改善箇所説明図

基準不適合発生箇所

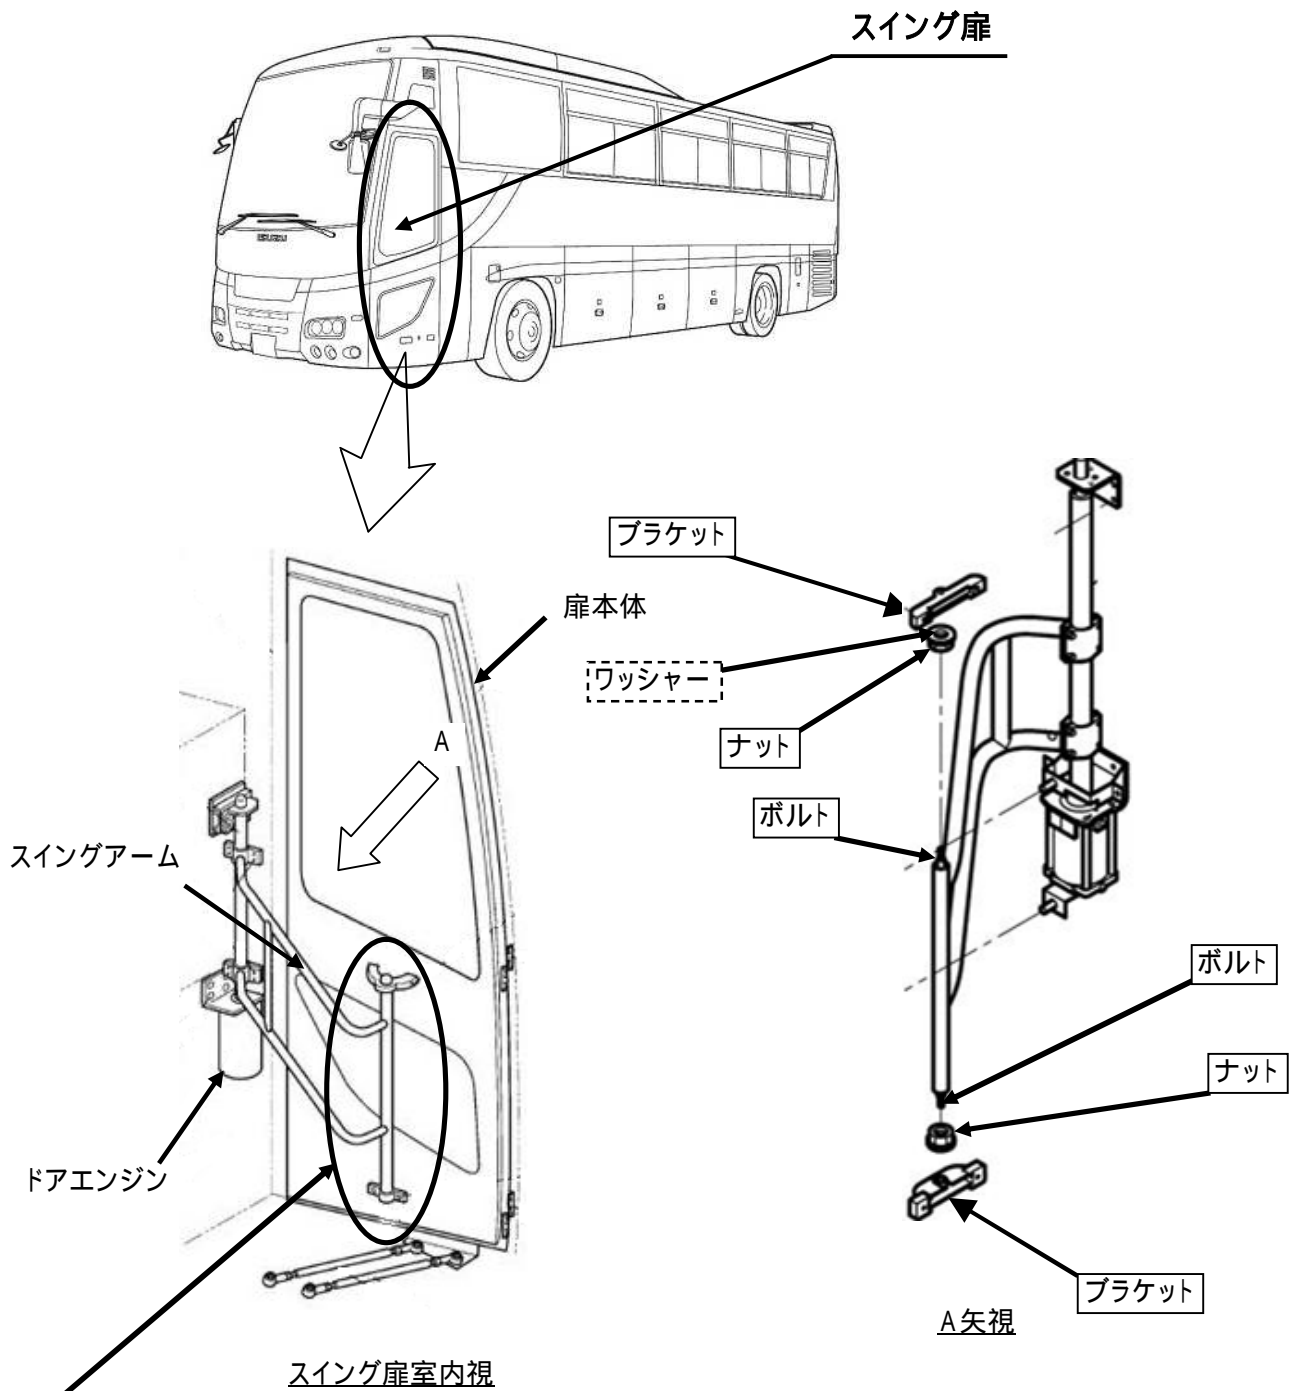
大型観光バスのスイング扉において、スイングアームを扉に取付けるためのブラケットの締結構造が不適切なため、スイングアームとブラケットを固定しているナットが緩みボルトが折損することにより扉を確実に閉じることができなくなり、最悪の場合、扉が脱落するおそれがある。

全車両、当該ブラケットとナットを対策品に交換するとともに、ボルトを新品に交換する。
また、一部車両については、ワッシャーを追加する。

識別 : 当該ブラケットに白色ペイントを塗布する。
